Datum
24 juni 2025

Onze referentie
VGN-0095

**Betreft: Actualisatie aanvraag omgevingsvergunning
ontgrondingsactiviteit t.b.v. Natuurlijke inrichting Paddenpol**

Afbeelding 1. Aanduiding te behouden boom, ten noorden van uitstroomopening continue aangehaakte hank (uitsnede Landschapsplan blz. 104).

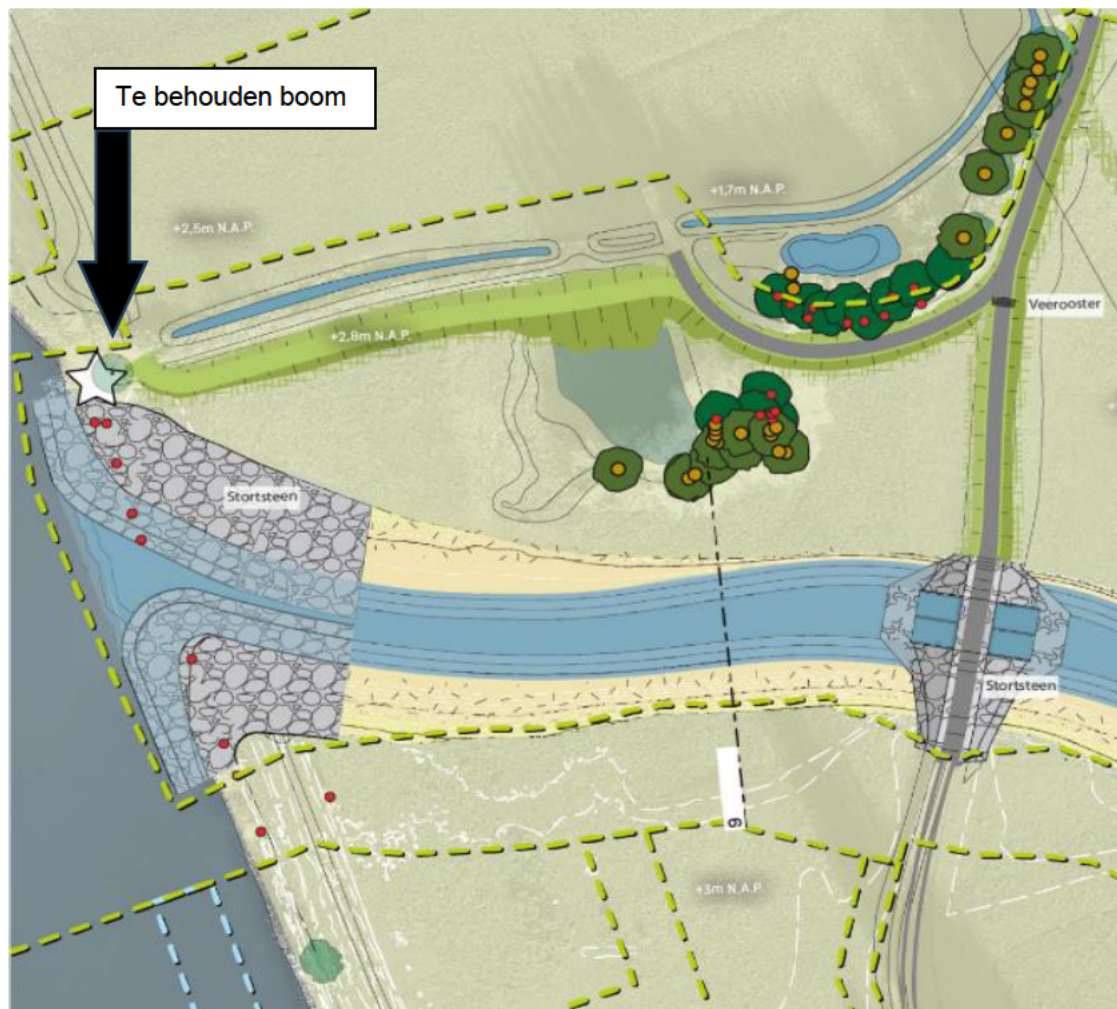
- Er kan één boom extra behouden blijven. Deze boom is gelegen ten noorden van de uitstroomopening van de continue aangehaakte hank. Op de onderstaande afbeelding 1 (een uitsnede uit het Landschapsplan, blz. 104) is deze boom in lichtgroen en met een pijl aangegeven.

Dit heeft geleid tot een nieuwe versie van het Landschapsplan, dat als bijlage 2 is opgenomen bij de memo Toelichting Natuurlijke inrichting Paddenpol.

Afbeelding 2. (Geactualiseerd) Indicatieve uitvoeringsplanning en fasering

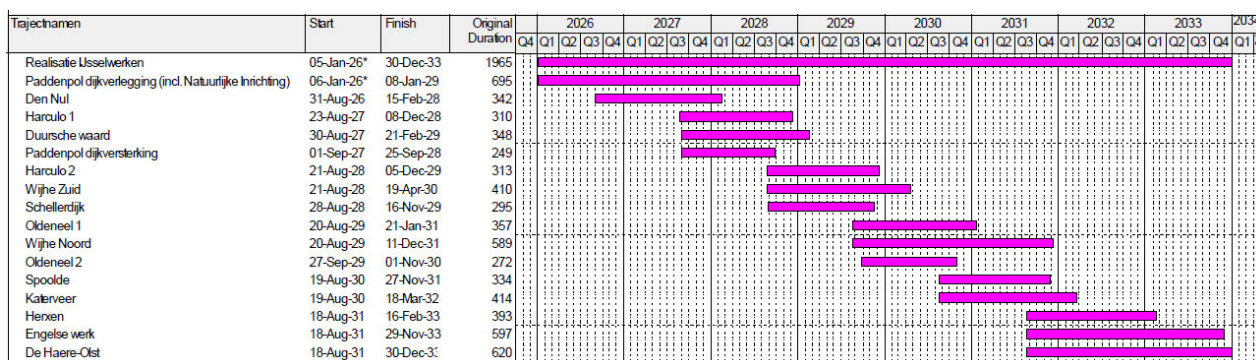
Voor een zorgvuldige beantwoording van de zienswijzen, het verkrijgen van de benodigde Omgevingsvergunning voor de Natura 2000-activiteit en een zorgvuldige voorbereiding van de uitvoering is voldoende tijd genomen. Dit heeft als consequentie dat niet medio 2025, maar begin 2026 zal worden gestart met de uitvoering van de dijkversterking. De uitvoeringsplanning is daarom geactualiseerd. Deze is opgenomen in afbeelding 2. Zoals ook in de aanvraag is aangegeven kan de realisatie van Natuurlijke inrichting Paddenpol pas starten als de dijkverlegging ter plaatse van Paddenpol is uitgevoerd. De aangevraagde geldigheidsduur van de vergunning van 10 jaar wijzigt niet, maar zal, door het later definitief worden van de omgevingsvergunningen, later ingaan. Daarom vragen wij u de einddatum van de vergunning op de nieuwe planning aan te passen.
